SERVICE INFORMATION NO. SI D4-101/1

Thielert TAE Service Bulletin TM TAE 125-1006 P1, Rev. 1
ATA-Code: 72-00

<u>Technische Mitteilung Nr. / Datum:</u>	TM TAE 125-1006 P1, Rev. 1 / 30.05.2008
<u>Service Bulletin No. / Date:</u>	TM TAE 125-1006 P1, Rev. 1 / May 30, 2008
<u>Betrifft:</u>	Austausch Kupplung
<u>Subject:</u>	Replace Clutch
<u>Betroffenes Luftfahrtgerät:</u>	TAE 125-02-99 (CENTURION 2.0)
<u>Type affected:</u>	TAE 125-02-99 (CENTURION 2.0)
<u>Betroffene Geräte-Nr.:</u>	Kupplung mit der Teilenummer 05-7211-K000304. Die verbaute Kupplung ist in den Motor- und Wartungsunterlagen des entsprechenden Motors aufgeführt.
<u>Models affected:</u>	Clutch with P/N 05-7211-K000304. The installed clutch is listed in the Engine and Maintenance Records of the appropriate Engine.
<u>Einstufung:</u>	Kategorie P1 – Sicherheit
<u>Classification:</u>	Category P1 – Safety
<u>Ausführung bis:</u>	Austausch Kupplung TSI von 0 Std. bis 50 Std.: Nach 50 Std. (TSI) Austausch Kupplung TSI von 51 Std. bis 300 Std.: Weiterer Betrieb ist nur für den Überführungsflug zum nächsten Wartungsbetrieb gestattet, um die in dieser Technischen Mitteilung genannten Maßnahmen durchzuführen. Dieser Flug ist limitie

Bild 1 / Fig. 1

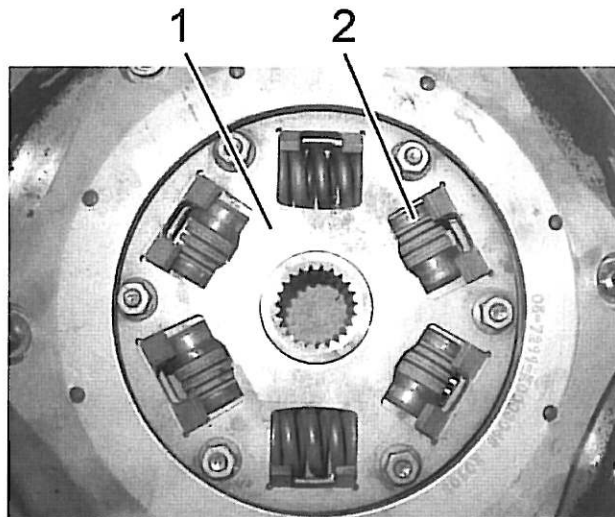
Reason: Possible fractures of the clutch disk springs.

3. Replace the clutch in accordance with the current Repair Manual RM-02-02, Chapter 72-10.02.
